1. Preis (12 000 Fr.): **Balz Koenig, Zürich**

**Aus dem Bericht des Preisgerichtes**

## 2. Preis (11 000 Fr.): Walter Schindler, Zürich

3. Preis (10 000 Fr.): Tanner und Loetscher, Winterthur

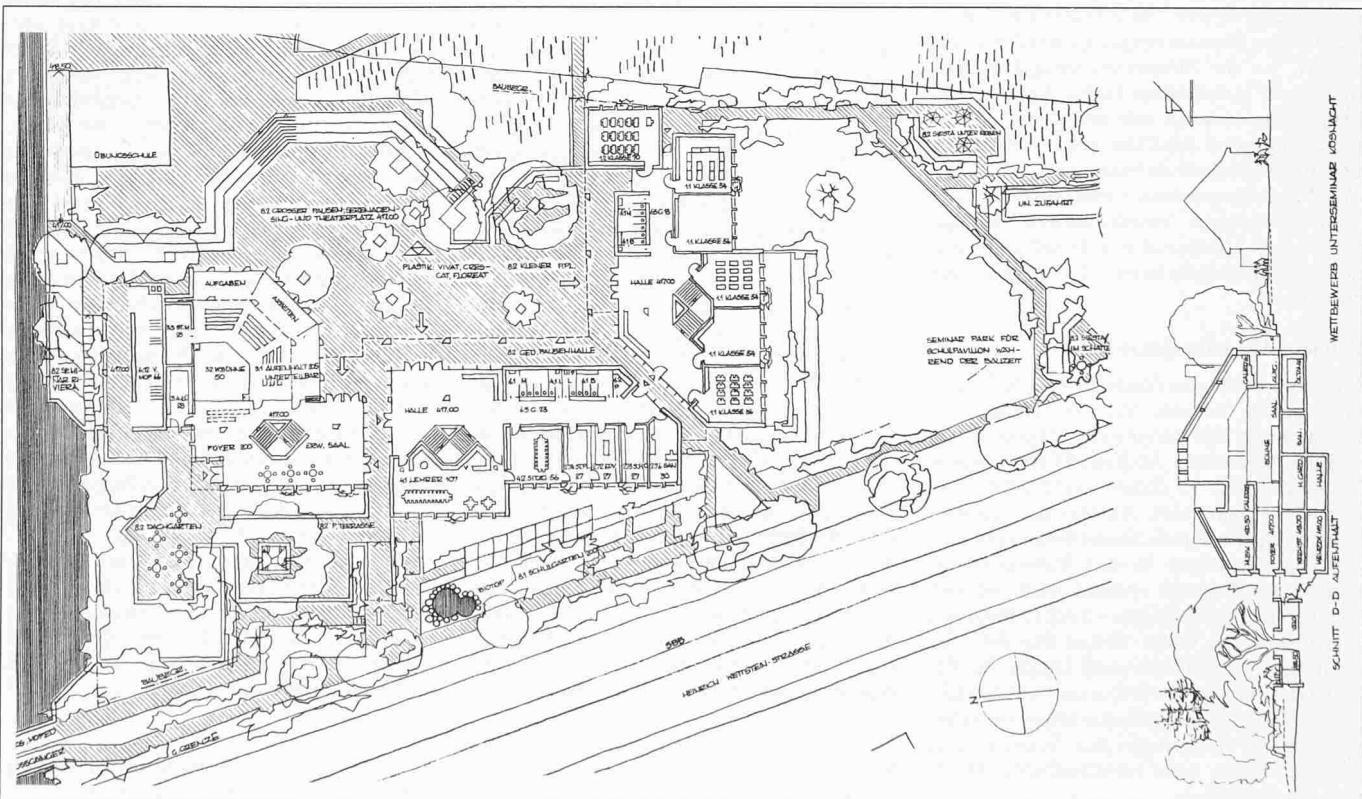
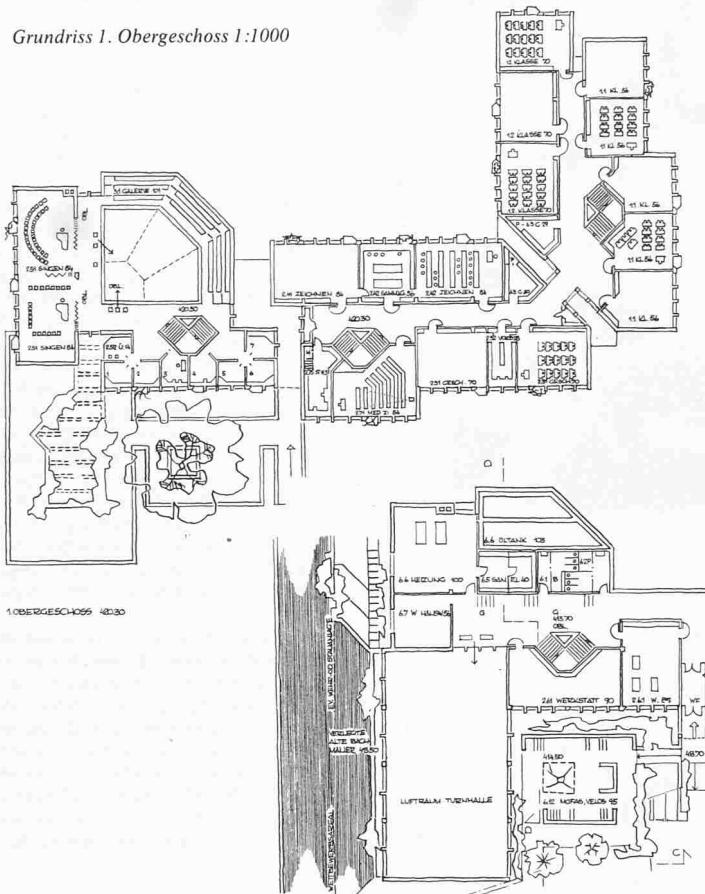
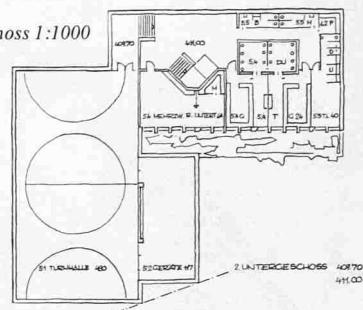
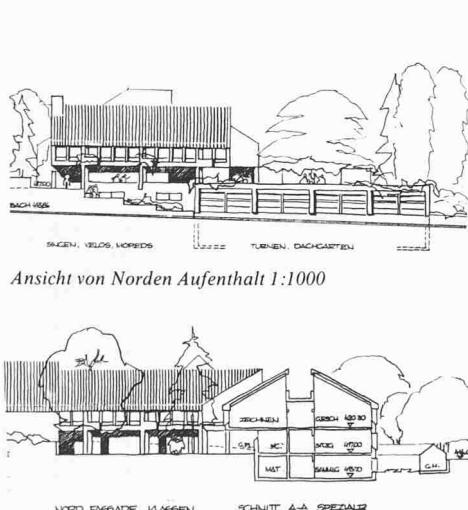
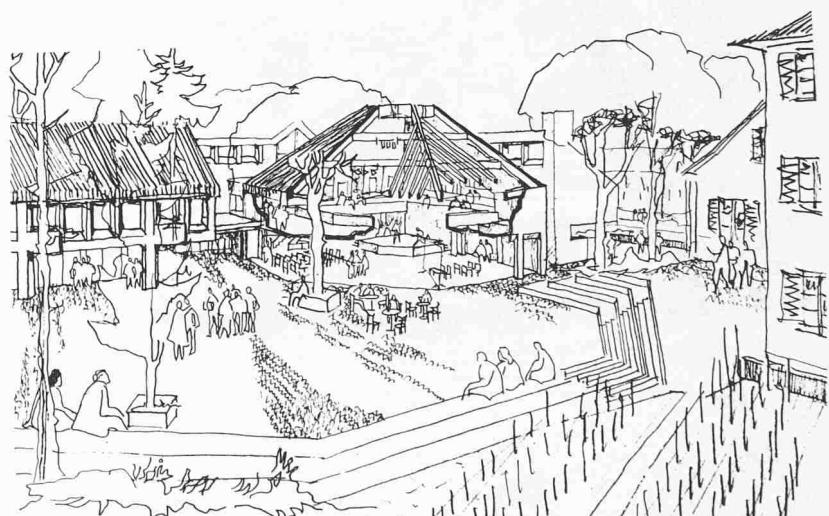
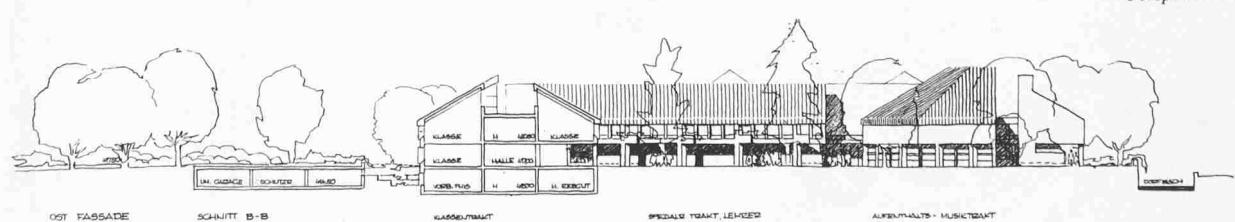
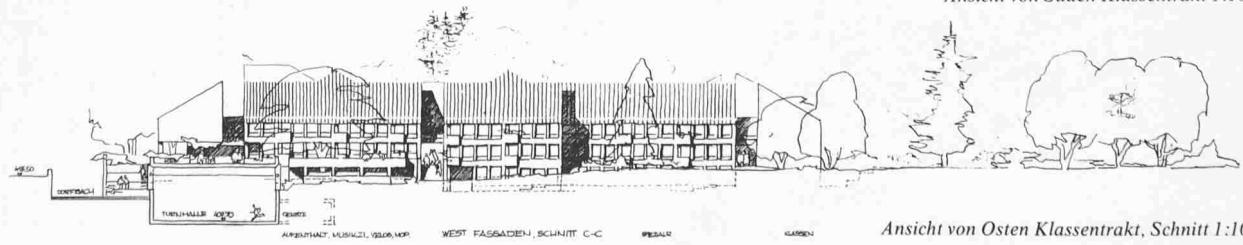
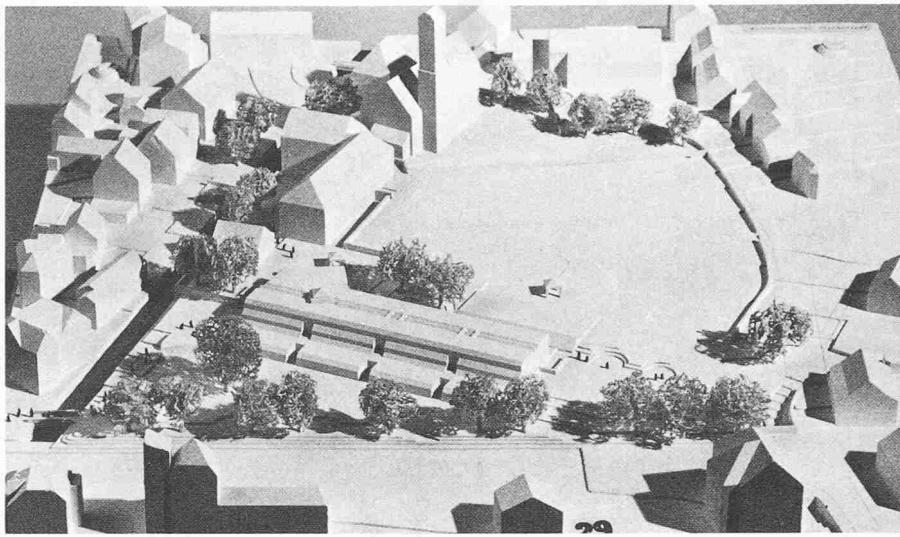
Die winkelförmige Anordnung der Neubauten schafft eine gute räumliche Beziehung zu den Altbauten. Die relativ hohen Baukörper werden tief ins Gelände gedrückt, so dass sie gegen das Johannerhaus und gegen den Rebberg vorwiegend nur zweistöckig in Erscheinung treten. Der abgesenkte Pausenplatz ist attraktiv gestaltet und wird für die ganze Schulanlage zum erwünschten Begegnungsraum. Durch das Tieflegen der Turnhalle kann auch die empfindliche Nord-West-Ecke des Grundstückes weitgehend freigehalten werden. Die Ausweitung des Bachraumes und der Einbezug in die Anlage ist positiv zu werten. Das Projekt ist charakterisiert durch grosse Dachflächen und eine Dominanz des Zeltdaches über dem Aufenthaltsbereich. Durch eine differenzierte Gliederung der Baukörper versucht der Projektverfasser die Massstäblichkeit des Ortskernes zu übernehmen, was ihm jedoch nur teilweise gelungen ist. Die Betonung der Treppenhäuser durch die dreieckig heraufgezogenen Dachflächen ist nicht motiviert und stört das Gesamtbild. Aufenthalts- und Unterrichtsbereich sind weitgehend getrennt. Der Aufenthaltsraum ist polyvalent benutzbar, jedoch allzu grosszügig konzipiert. Seine zentrale Lage mit guter Verbindung zu Pausenhof und übriger Anlage macht ihn zum Anziehungspunkt. Der Unterrichtsbereich ist lebendig gestaltet. Die Vorzüge des Projektes liegen in der differenzierten Gestaltung der Innen- und Aussenräume. Das Projekt zeichnet sich überdurchs durch die sehr grossen Dachflächen der Neubauten aus, die in gewollt gleichgewichtiger - wenn auch vom Material und Detail aus nicht souverän gemeisterter - Art zu den Altbauten in Beziehung gesetzt sind.

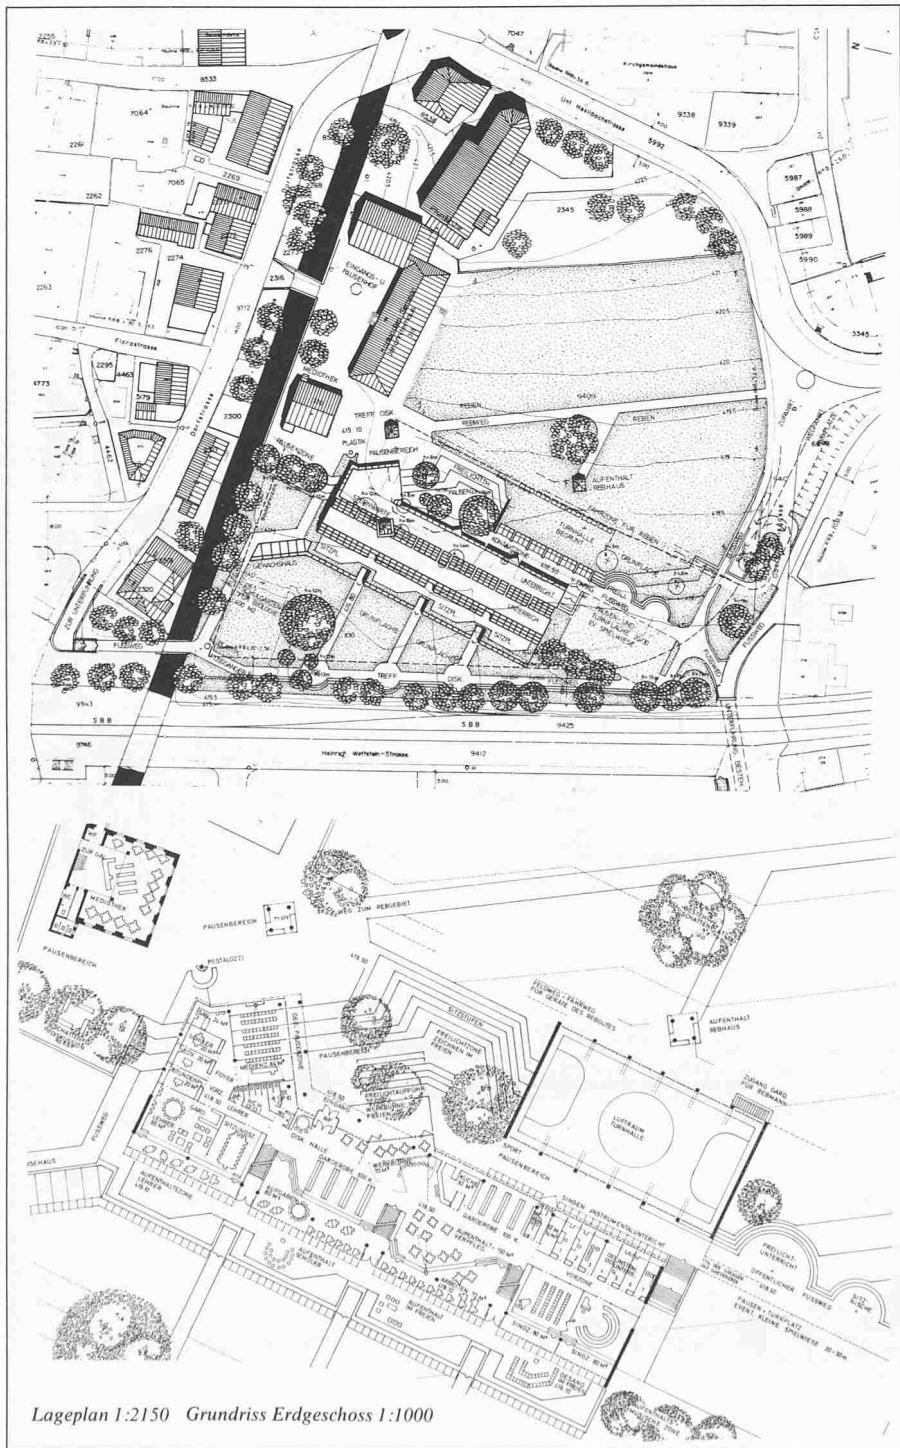
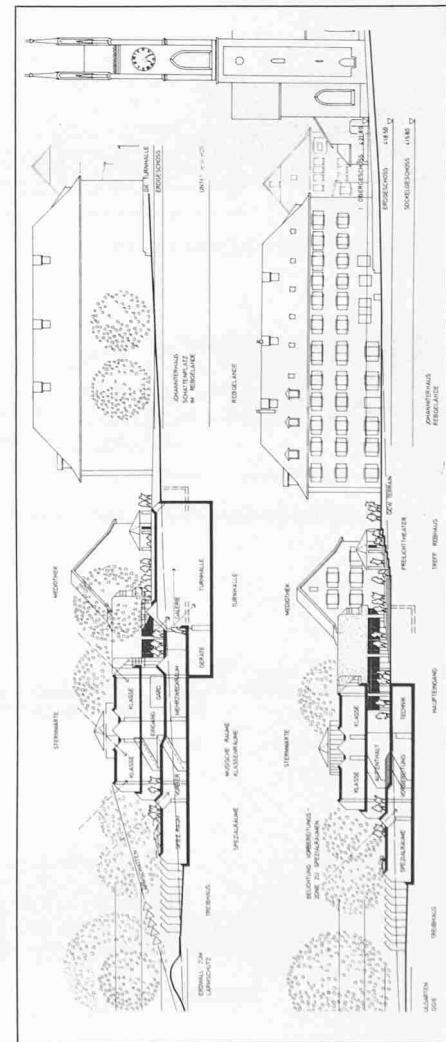
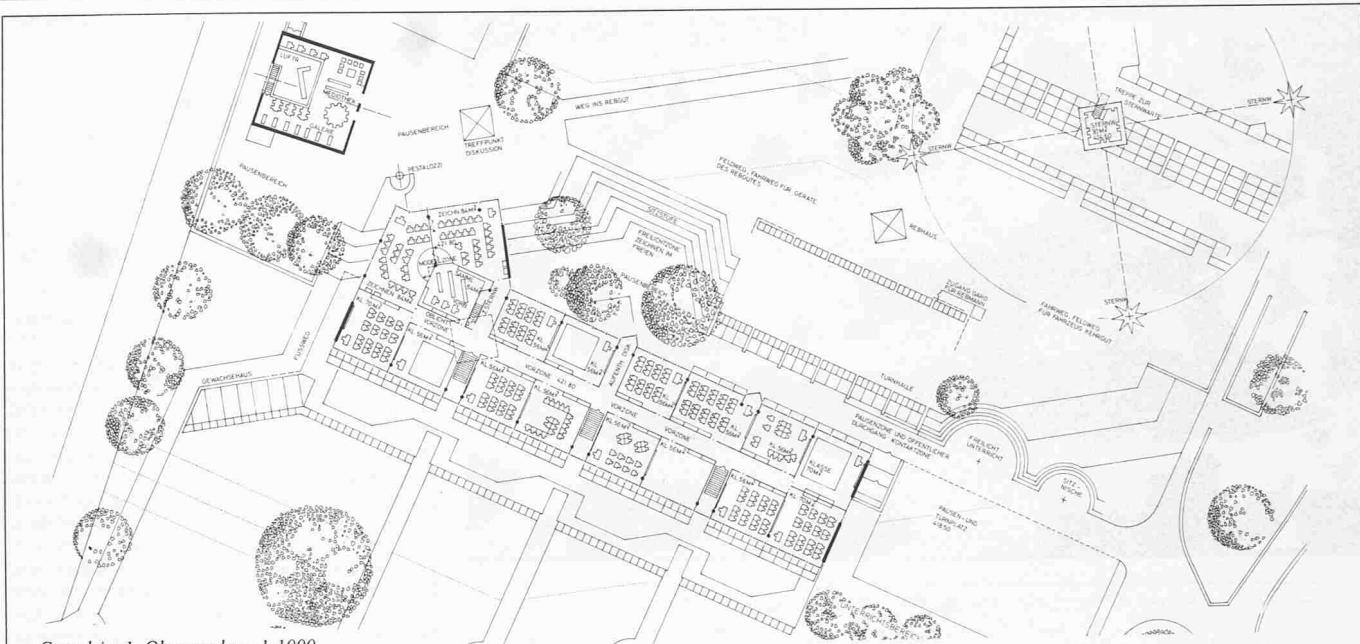
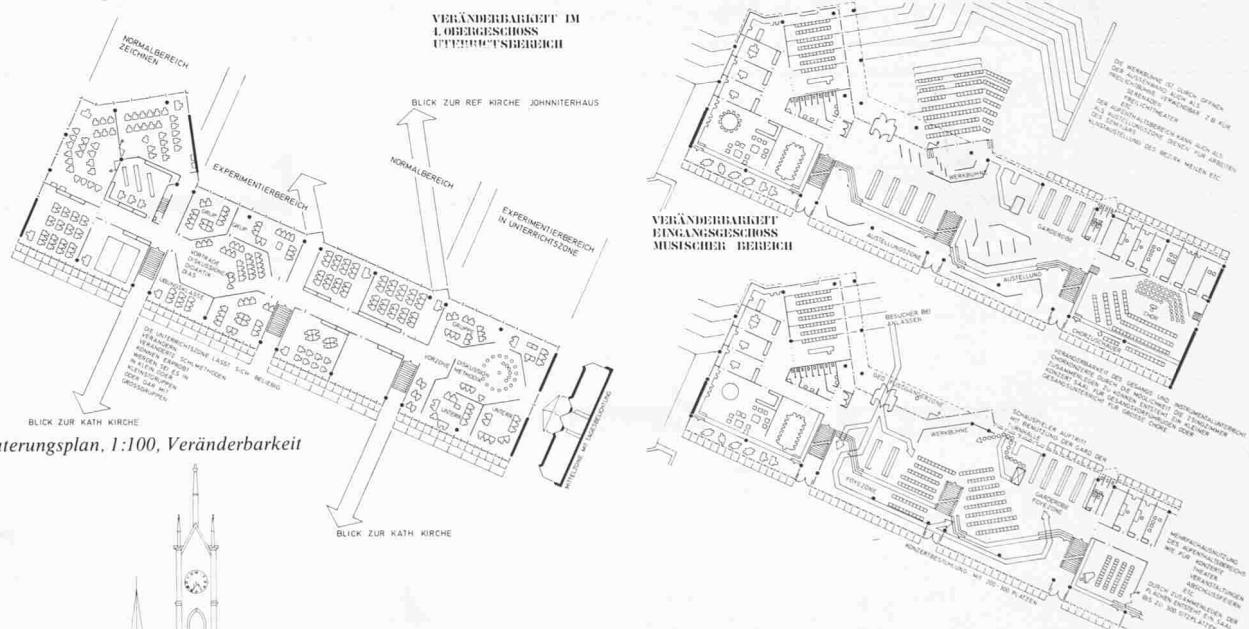
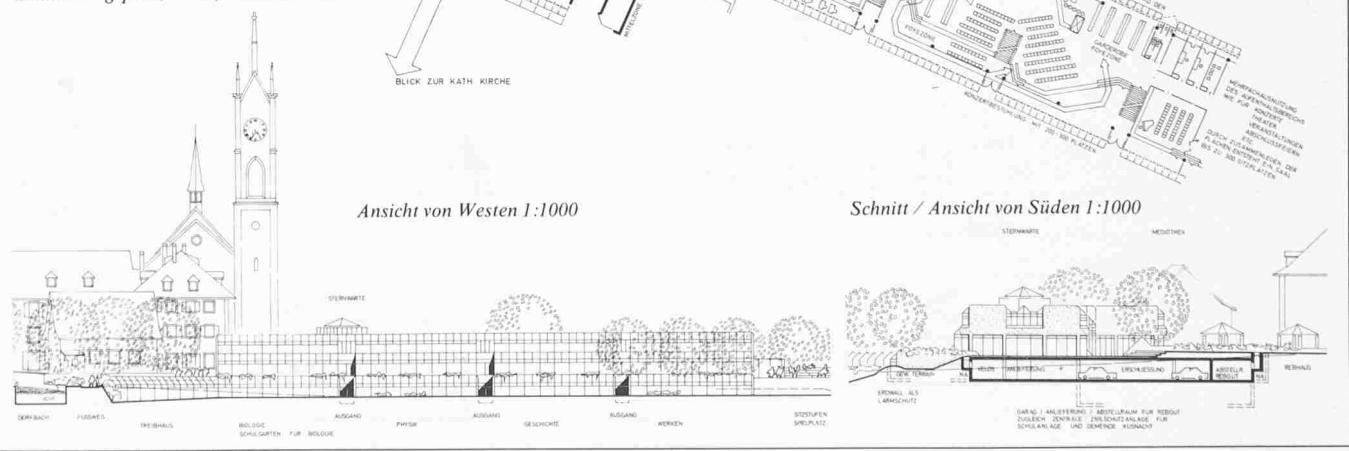
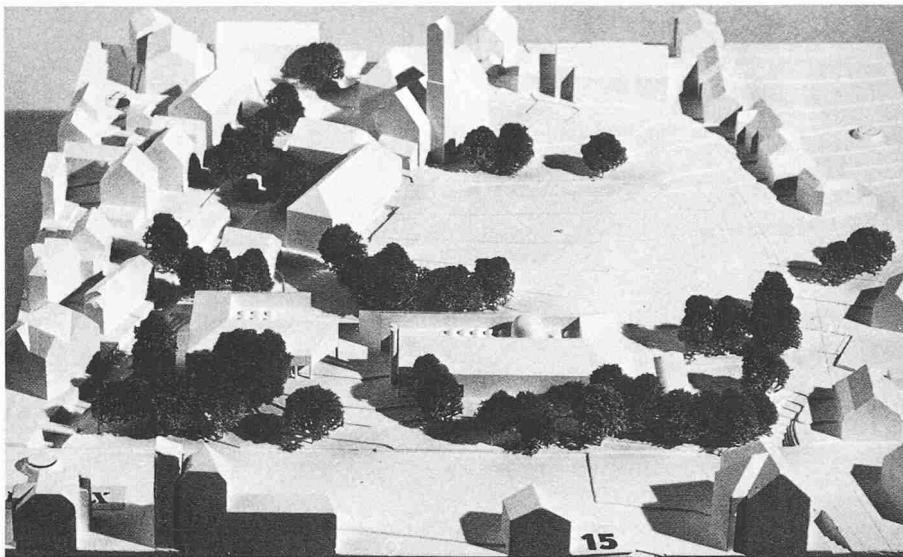
Der Verfasser schlägt einen länglichen, geduckten Baukörper rechtwinklig zum Johanniterhaus vor. Bergseits treten zwei, talseits bis zu drei Geschosse in Erscheinung. Das Gebäude ist ansprechend einfach in Form und Ausdruck und ordnet sich massstäblich in die Umgebung ein. Kirche und Komturei bleiben dominant. Durch massvollen Abstand des Neubaues vom Bach kann die eigenständige Architektur ohne Dissonanz auch bezüglich des alten Ortszentrums möglich werden. Der grössere Teil der Unterrichtsräume ist leider gegen die Bahn hin orientiert. Es wird aber versucht, diesen Nachteil mit einem Lärmhügel von allerdings etwas fragwürdiger Wirkung wettzumachen. Der Baubestand wird weitgehend geschont. Der lange Baukörper wird durch eine Vierteilung gegliedert. Am nördlichen Ende des Traktes nimmt ein schräg ausgebuchteter Vorbau den Dialog zur bestehenden Baumasse auf. Im Innern ermöglicht der Verfasser durch eine differenzierte Raumbehandlung im Sokkel- und Erdgeschoss ein der Aufgabe gemässes, ansprechendes Ambiente. Das Obergeschoss fällt hinsichtlich gestalterischer Qualität ab. Die Organisation lässt bei aller erfreulichen Straffheit Wünsche offen.

Obwohl der Verfasser in seinem Bericht auf die grosse Veränderbarkeit seines Erdgeschosses als Vorzug hinweist, ist diese im vorliegenden Fall mit gegenseitigen Beeinträchtigungen verbunden. Allzugsreiche Transparenz erschwert die beabsichtigte vielseitige und häufig auch gleichzeitige Nutzung. Der Verfasser hat das heikle Problem der Einordnung in eine empfindliche Umgebung auf diskrete Weise gelöst. Die übermässige Verwendung von Glas in den Fassaden ist hingegen problematisch.
